# RENESAS TECHNICAL UPDATE

製品分類	MPU & MCU	発行番号	TN-RX*-A111A/J	Rev.	第1版
題名	RX111グループフラッシュメモリのFASR.EXSビットに関するユーザーズマニュアルの誤記訂正		情報分類	技術情報	
適用製品	RX111グループ	対象ロット等	関連資料	RX111グループ ユーザーズマニュアルハードウェア編 Rev.1.10 (R01UH0365JJ0109) RX111グループ 製品改訂に伴う仕様の変更について (TN-RX*-A110A/J) RX111グループフラッシュメモリに関するユーザーズマニュアルの誤記訂正 (TN-RX*-A109A/J)	
		全ロット

RX111グループ ユーザーズマニュアル ハードウェア編 Rev.1.10 の「35. フラッシュメモリ」章において FASR.EXSビットに関する記述に誤記がありましたので、以下のとおり訂正いたします。

図 35.13 ブロックイレーズコマンドの発行フロー (E2データフラッシュ)

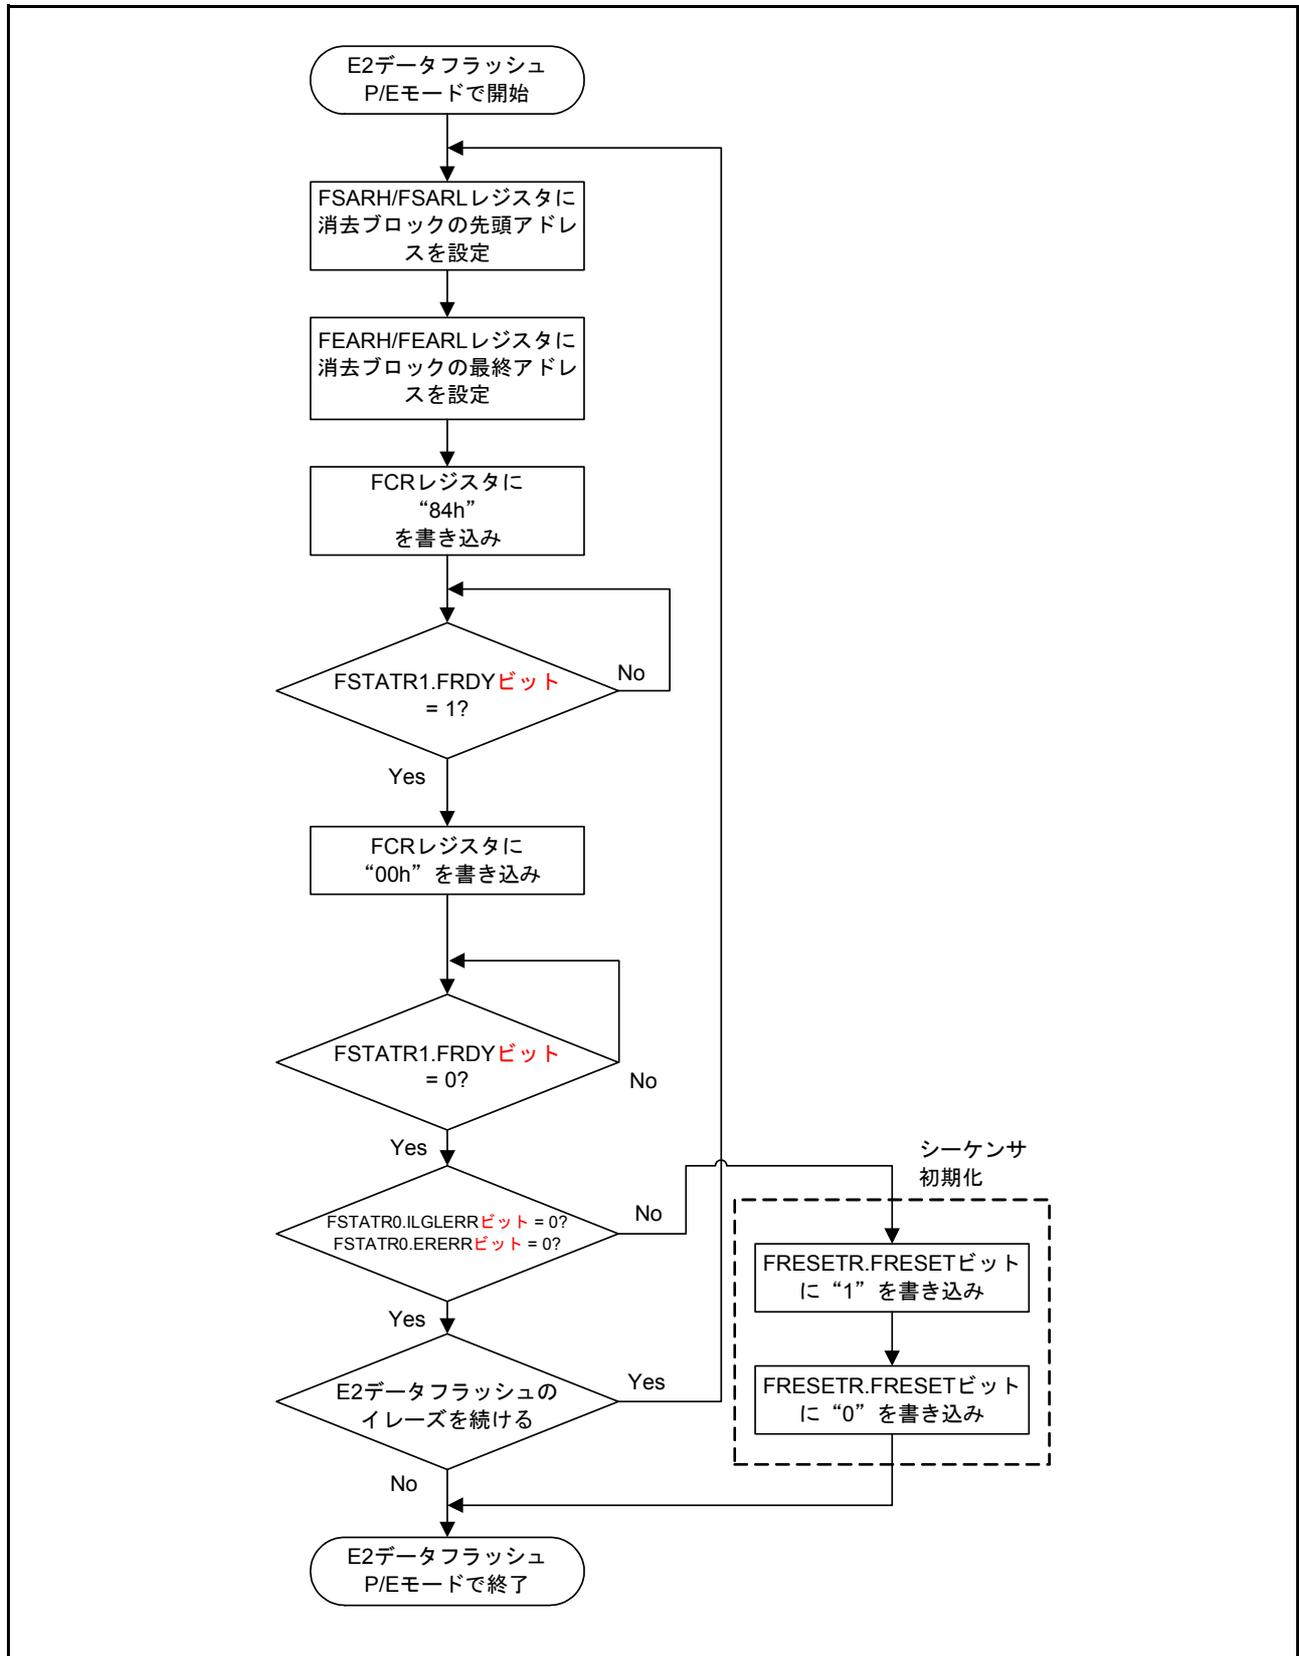
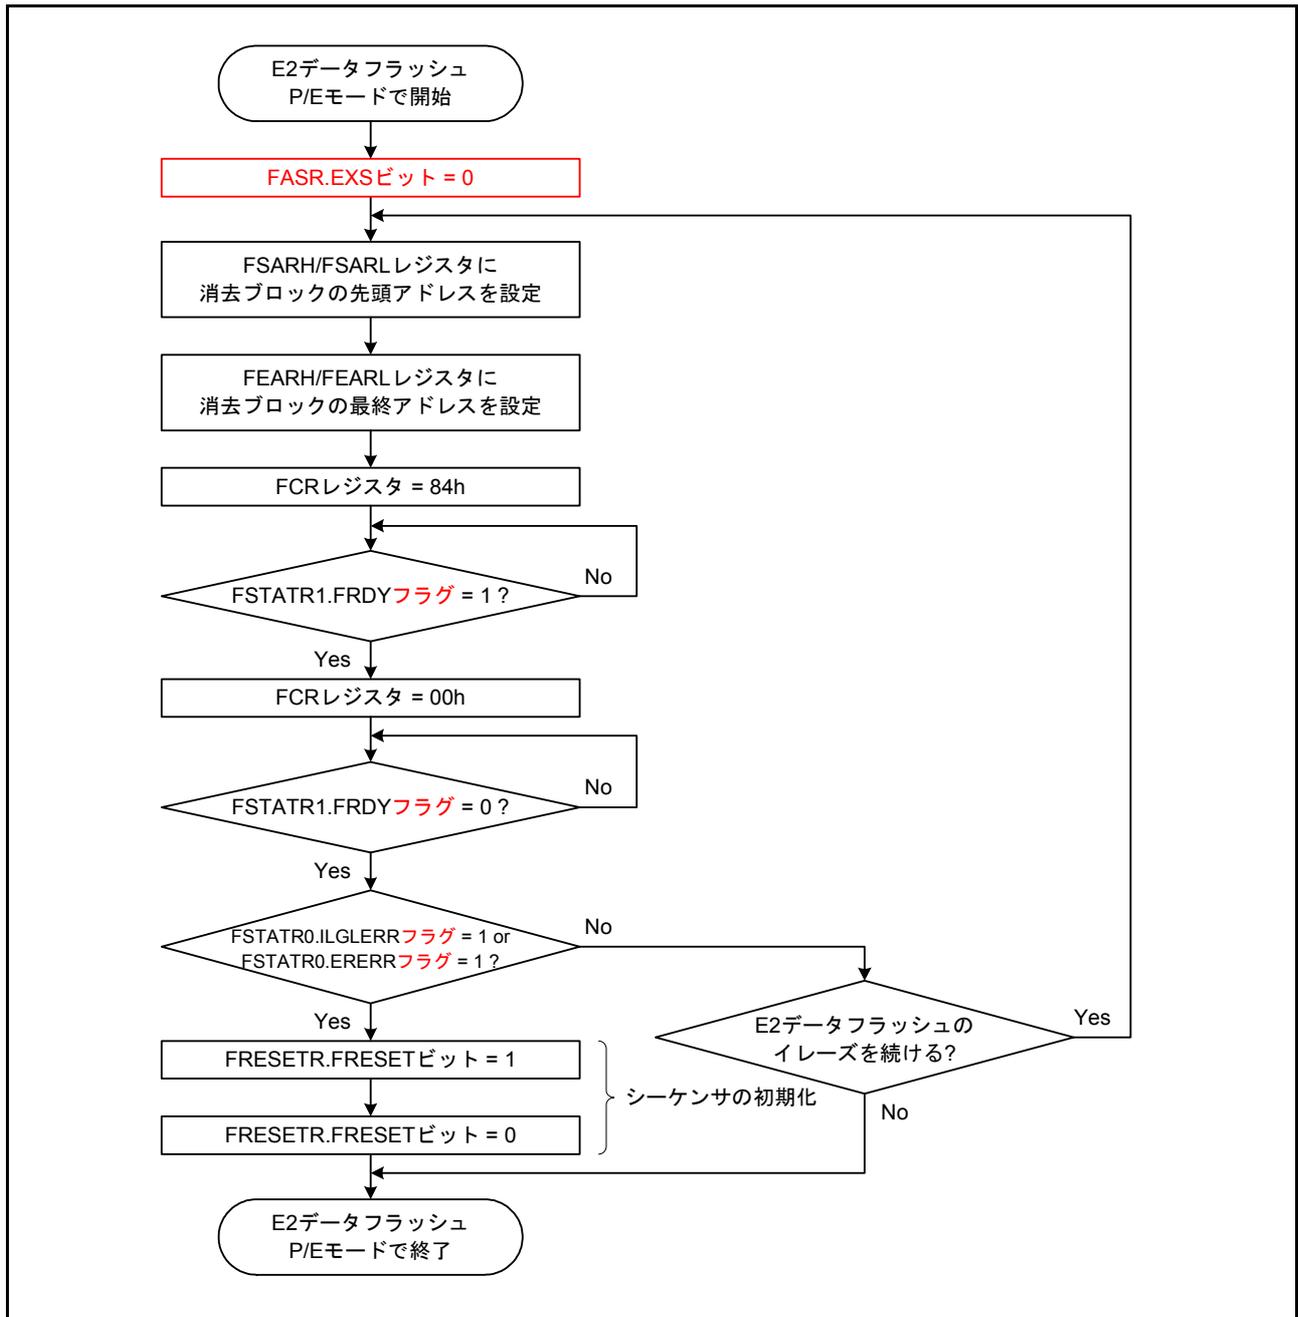
「35.7.3 ソフトウェアコマンド使用方法」の「(3) プログラム/イレーズ方法手順」の図35.13を以下のとおり訂正いたします。

図35.14 ブランクチェックコマンドの発行フロー (ROM)

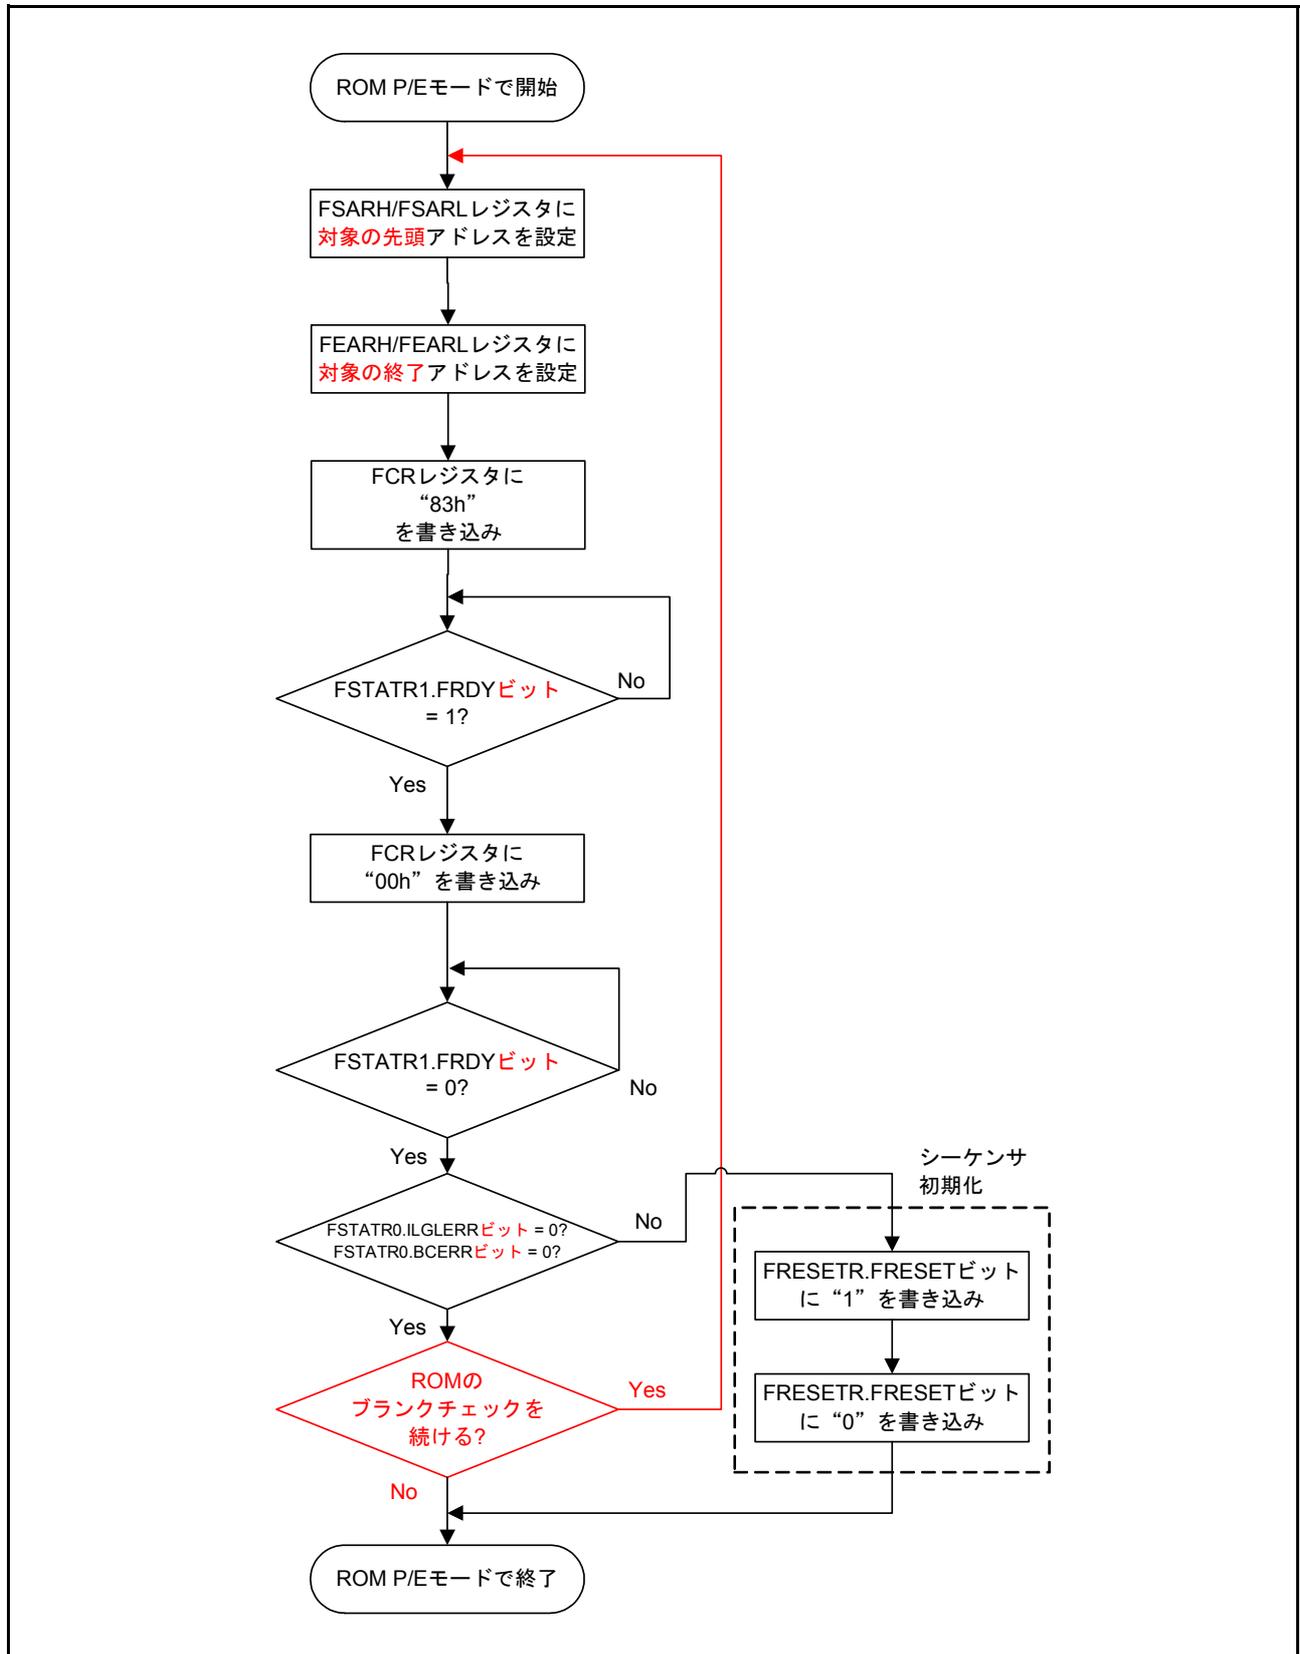
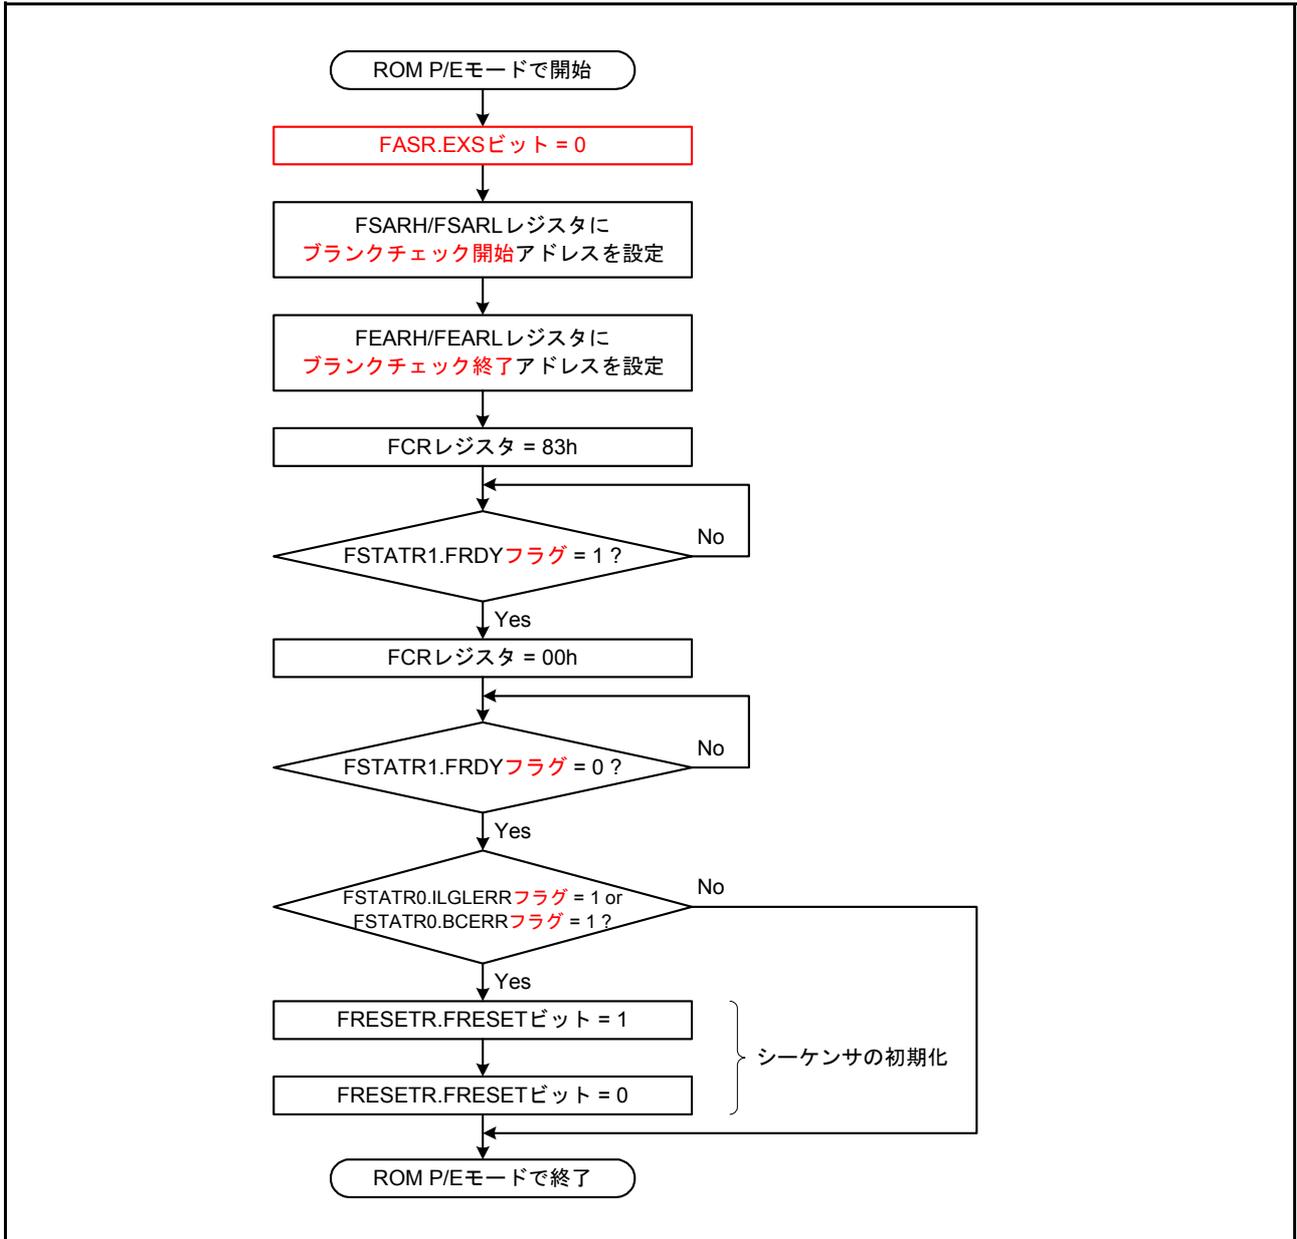
「35.7.3 ソフトウェアコマンド使用方法」の「(3) プログラム/イレーズ方法手順」の図35.14を以下のとおり訂正いたします。

図35.15 ブランクチェックコマンドの発行フロー (E2データフラッシュ)

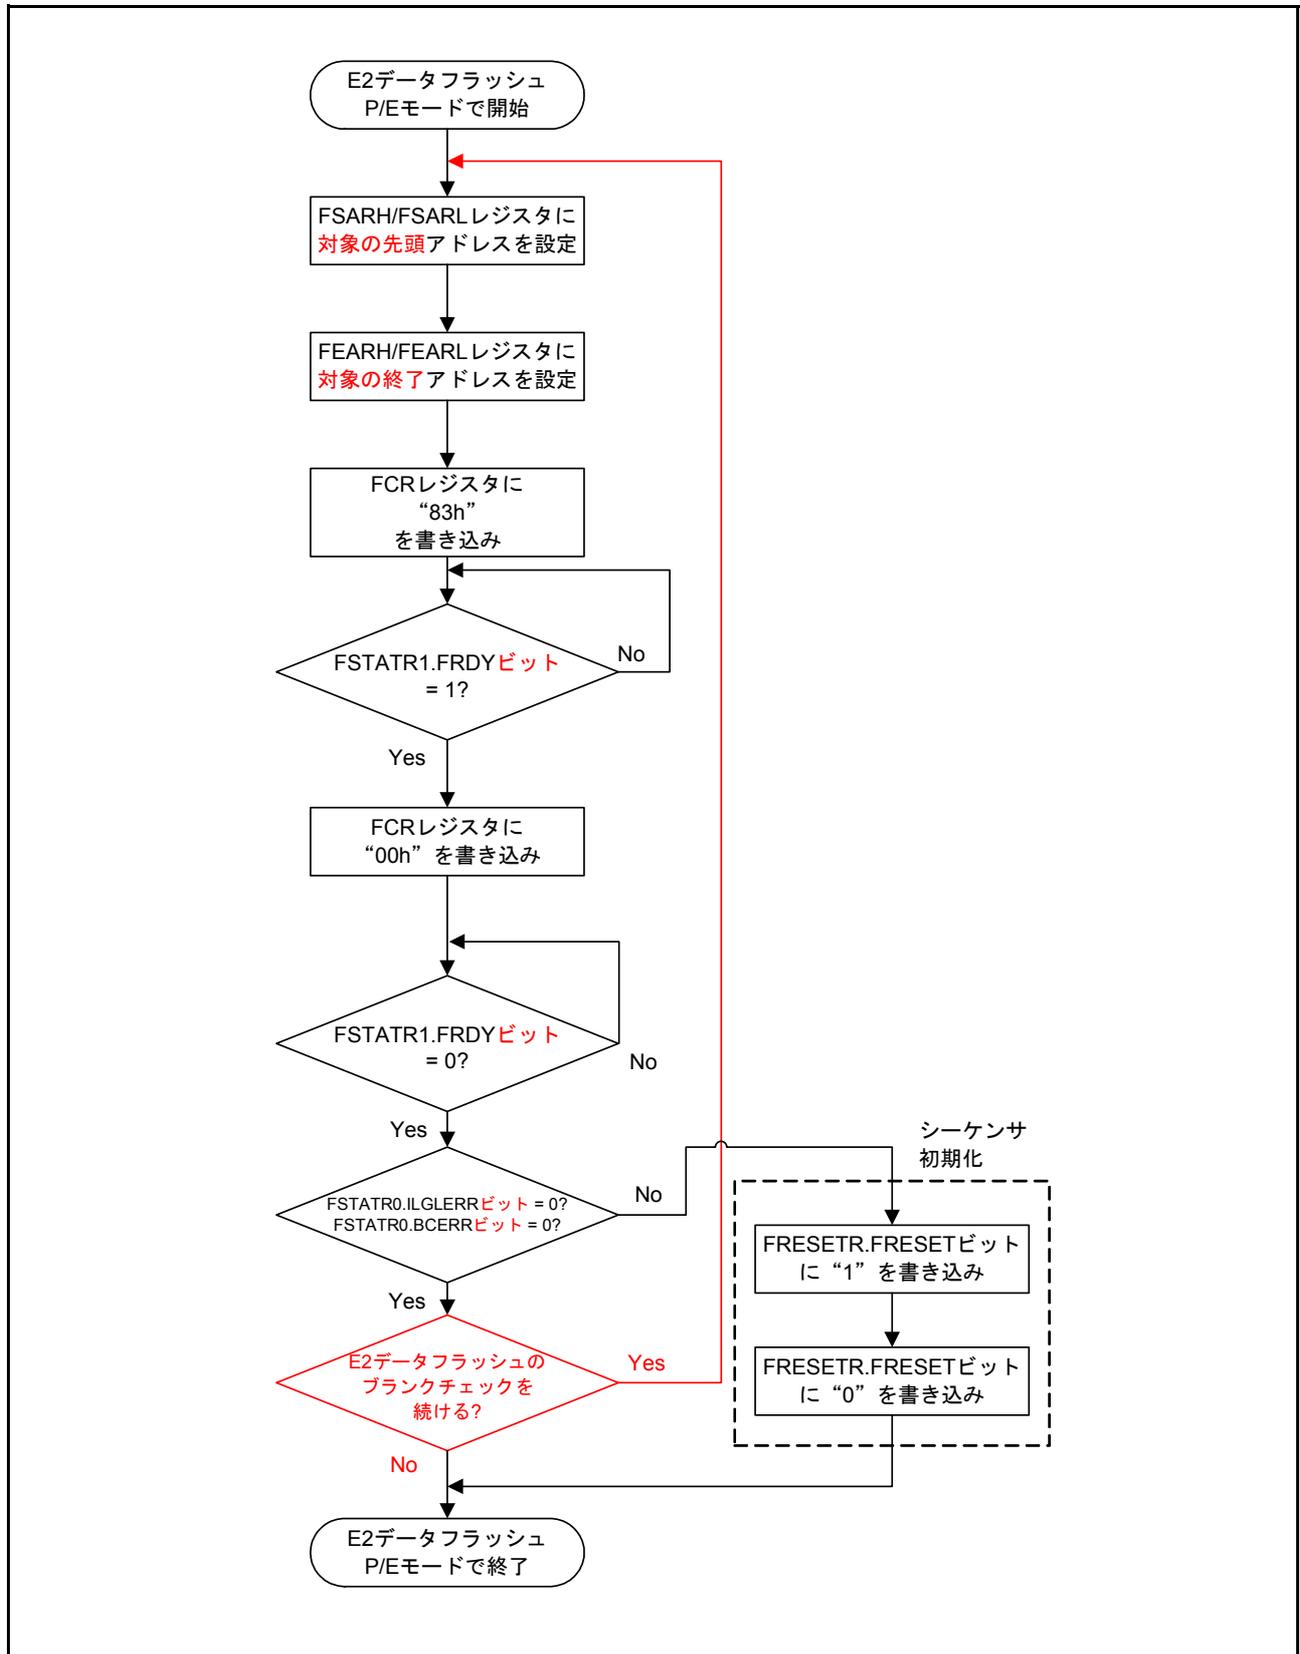
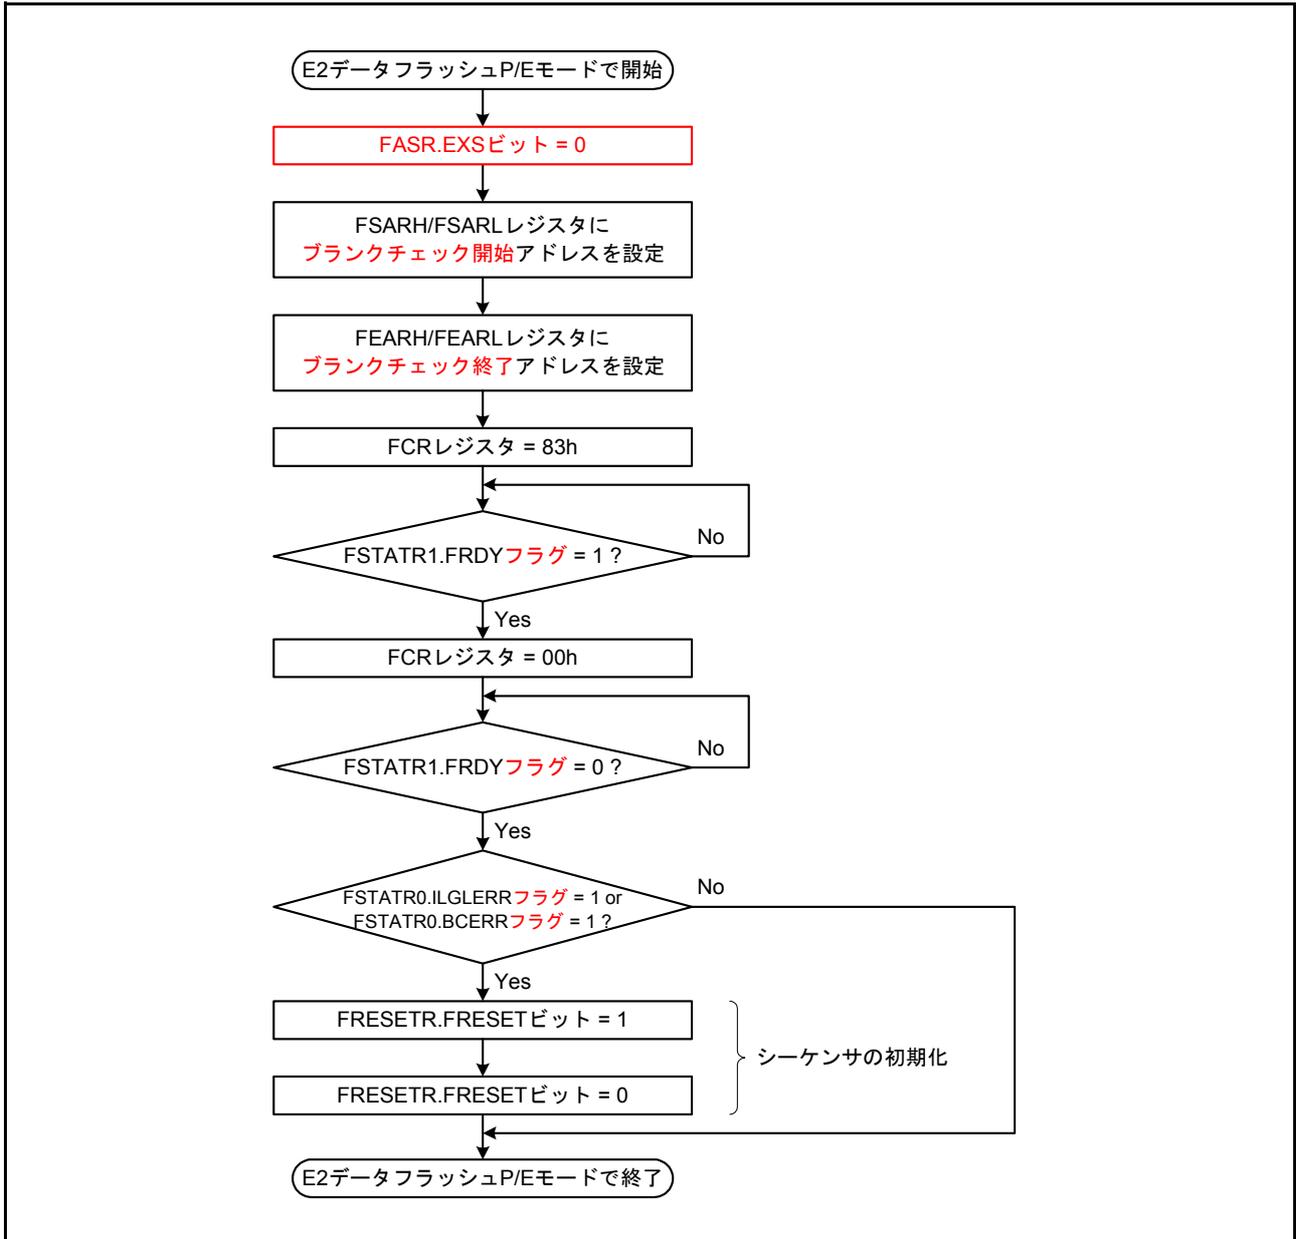
「35.7.3 ソフトウェアコマンド使用方法」の「(3) プログラム/イレーズ方法手順」の図35.15を以下のとおり訂正いたします。
